Anexo del oficio D00.-SE.-207/2012 de fecha 2 de marzo de 2012,
derivado del Acuerdo CNH.02.002/12 de fecha 28 de febrero de 2012.

Ficha Técnica relacionada con el Permiso de Exploración Superficial Sayab 3D

Permiso de exploración superficial No: PEP-SE-30-2012

Nombre del Estudio: Estudio Sísmico Sayab 3D

Figura 1. Mapa del Estudio Sísmico Sayab 3D.

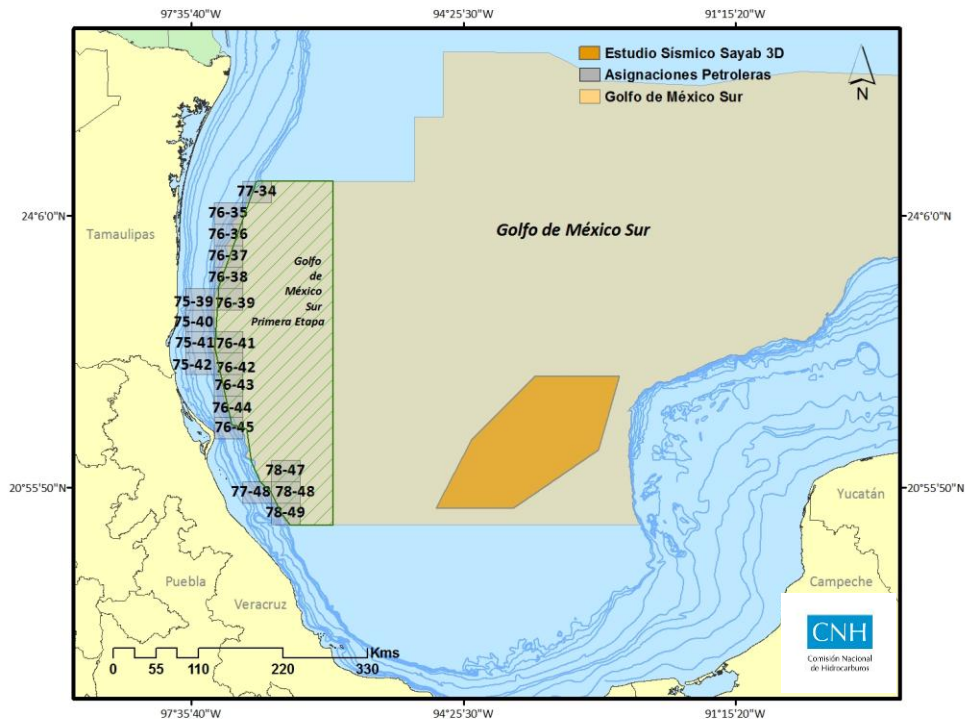
- 2) Se identificó que las áreas que integran el estudio corresponden al proyecto Golfo de México Sur, enviado en septiembre de 2010 a esta Comisión para dictamen y para la opinión de las asignaciones petroleras correspondientes, el cual fue redocumentado en junio de 2011, dando origen al proyecto Golfo de México Sur Primera Etapa. (Ver figura 1).

Al respecto esta Comisión detecta que el Estudio Sísmico Sayab 3D se encuentra fuera de cualquier proyecto documentado por Pemex.

Tabla 1. Programa físico del Estudio Sísmico Sayab 3D.

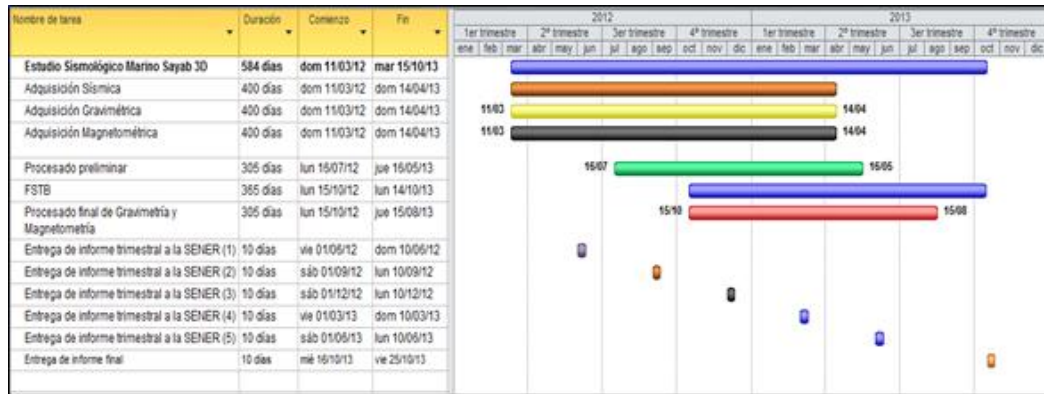
- 3) En la ejecución del estudio Pemex reporta que se tienen planteadas las siguientes actividades físico financieras (Tabla 1 y Tabla 2):

Al respecto, esta Comisión recomienda a la Secretaría de Energía (SENER) que, en caso de otorgar el permiso requerido, solicite a Pemex los reportes correspondientes al término de cada actividad descrita, así como los informes o justificaciones originados por el supuesto de que las actividades establecidas tengan una desviación mayor a 30 días en su ejecución. Lo anterior, con la finalidad de que la SENER cuente con los elementos necesarios para evaluar la conveniencia de mantener la vigencia del permiso.
